Informe Consolidado de Solicitud de Aclaraciones, Rectificaciones y/o Ampliaciones al Estudio de Impacto Ambiental del Proyecto "Ampliación y Mejoramiento Obras de Saneamiento Puerto Varas-Llanquihue"

Nombre del Titular : Empresa de Servicios Sanitarios de Los Lagos, ESSAL S.A.
Nombre del Representante Legal : Sr. Boris Navarro Alarcón
Dirección : Covadonga 52, Puerto Montt

El presente Informe Consolidado de Solicitud de Aclaraciones, Rectificaciones o Ampliaciones al Estudio de Impacto Ambiental del proyecto "Ampliación y Mejoramiento Obras de Saneamiento Puerto Varas-Llanquihue", contiene las observaciones generadas en virtud de la revisión de la Adenda.

Figura 2. Vías principales de acceso al proyecto

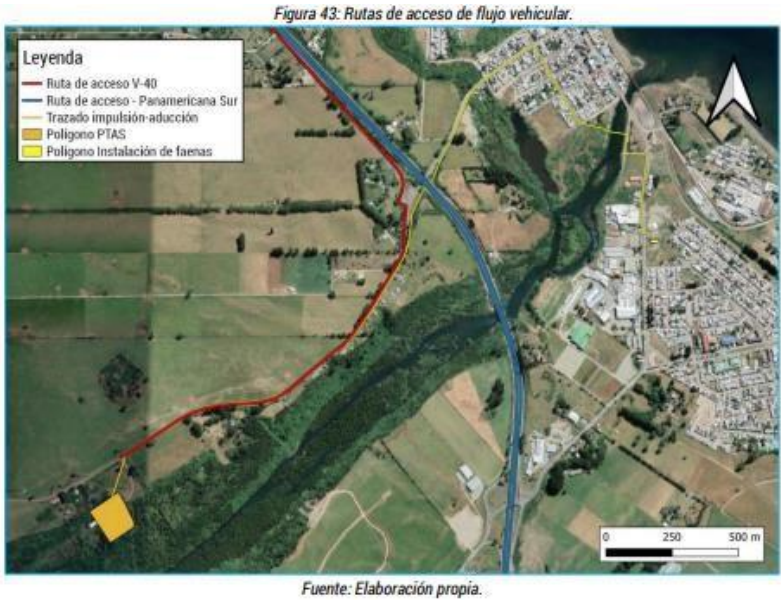
- c. Por otra parte, el titular presenta una predicción de impactos asociada al tránsito vehicular, en donde se contempla, para la fase de construcción del proyecto, un total de 2.328 viajes anuales.
- Para la evaluación se considera un caso desfavorable de flujo diario máximo de acuerdo con la totalidad de vehículos, contemplando 20 veh/día con un 50% de vehículos pesados, para la fase de construcción. En operación se contemplan 13/veh/día con un 79% de vehículos pesados.

El titular presenta un análisis del aporte exclusivo generado por el proyecto dando cumplimiento al estándar suizo OPB 814.41. El análisis no refleja una evaluación metodológicamente correcta en el sentido de omitir la condición actual de circulación de vehículos en las rutas que serán intervenidas por el proyecto. De esta forma, si bien, existe una caracterización del aporte exclusivo, no se cuantifica el potencial impacto generado por el proyecto de acuerdo con el escenario actual.
